**ОТЧЕТ О РАБОТЕ**

**Экспертиза «Доработанного проекта схемы теплоснабжения  
муниципального образования «город Усолье-Сибирское».  
Актуализация по состоянию на 2022, 2023 годы»**

Рисунок 2 – пьезометрический график от ТК-3-7 до ТК-3-3-17

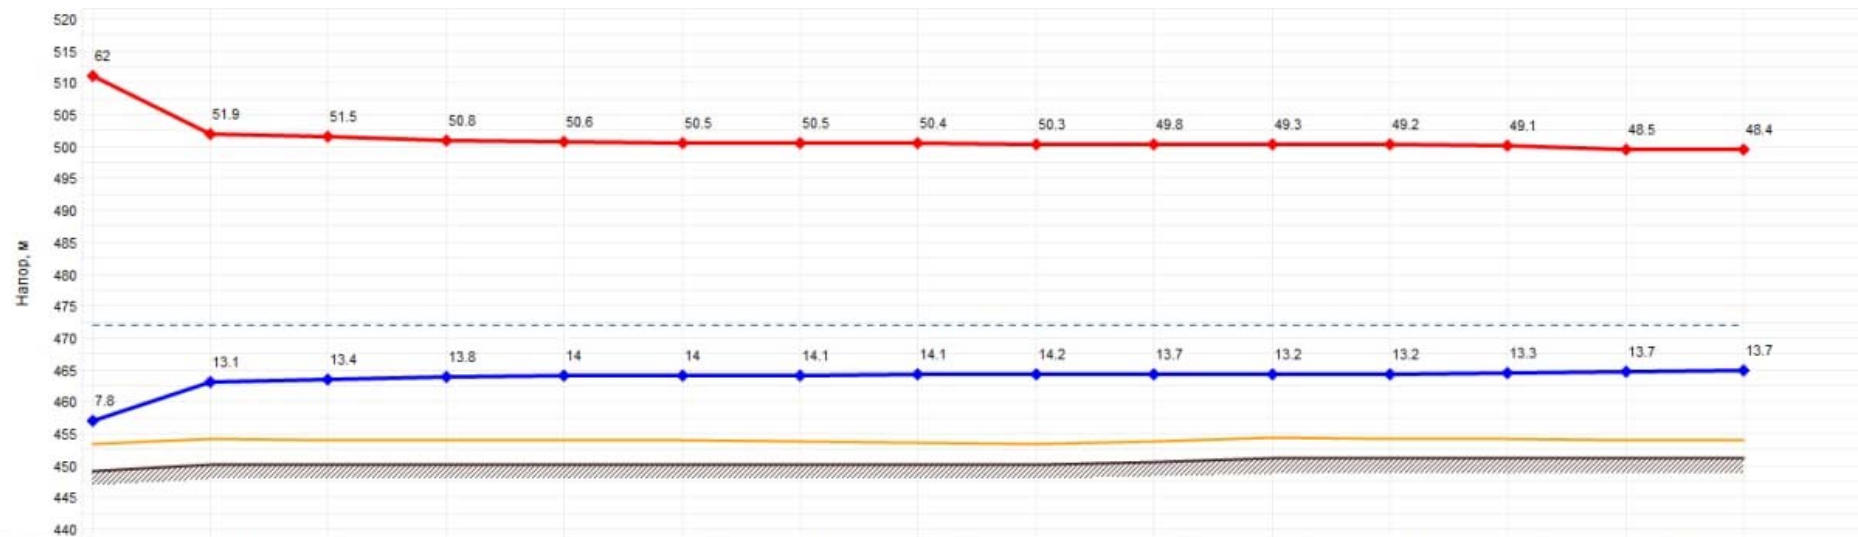
7. В рамках экспертизы было проанализировано одно из предлагаемых мероприятий: перекладка участка тепловой сети РС-3. Ватутина от ТК-3-7 до ТК-3-3-1 (КРТ). В таблице 4.1.1 СТС, пп. 2.9, 2.10 указывается, что в районе, который снабжается теплом через этот участок планируется снос ветхого жилья и строительство нового с ростом тепловой нагрузки с 3,728 Гкал/ч до 4,823 Гкал/ч. Принято решение для обеспечения пропускной способности переложить участок трубопровода от ТК-3-7 до ТК-3-3-1 с увеличением диаметра со DN 150 на DN 200.

С помощью ЭМ был построен пьезометрический график в направлении потребителя, имеющего в существующем состоянии самый меньший расчетный располагаемый напор. Таким потребителем является дом по ул. Стопани, 7 До самого потребителя пьезометр построить не удалось, поскольку система Zulu ограничивает количество узлов на пьезометре без приобретения лицензии. Но конечный узел ТК-3-3-1 находится близко к этому потребителю. График представлен на рисунке 2.

По пьезометрическому графику видно, что, действительно, участок от ТК-3-7 до ТК-3-3-1 имеет завышенные потери давления. Но при этом в его начале располагаемый напор составляет 62.0/7.8 (54.2) м вод.ст., а у потребителя по ул. Стопани, 7 располагаемый напор составляет 32.9 м вод.ст.

Таким образом, в существующем состоянии в рассматриваемой части тепловой сети имеется значительный запас по напору, и завышенные потери давления на одном из участков не являются проблемой. Потребителей здесь и так необходимо «зажимать» в рамках регулировки тепловой сети.

Конечно, нужно учитывать, что в этом районе предполагается рост тепловых нагрузок с 3,728 Гкал/ч до 4,823 Гкал/ч, т.е. в 1,29 раза. Также будет соответствующий рост расхода теплоносителя, что приведет к росту потерь давления в 1,68 раза. В существующем состоянии падение расчетного напора от ТК-3-7 до потребителя по ул. Стопани, 7 составляют 21,3 м вод.ст.. После роста нагрузок они составят 35,78 м вод.ст., а напор у потребителя снизится до 18,4 м вод.ст.

Таким образом, даже при увеличенных тепловых нагрузках расчетный напор у потребителей будет избыточный. Следовательно, решение о необходимости увеличения диаметра на участке от ТК-3-7 до ТК-3-3-1 представляется не совсем обоснованным.

Конечно, необходимо учитывать также повышение потерь давления на участках магистральных тепловых сетей до ТК-3-7. Но в ЭМ не представлены результаты гидравлических расчетов перспективной схемы тепловых сетей, поэтому в рамках экспертизы это сделать не представляется возможным.
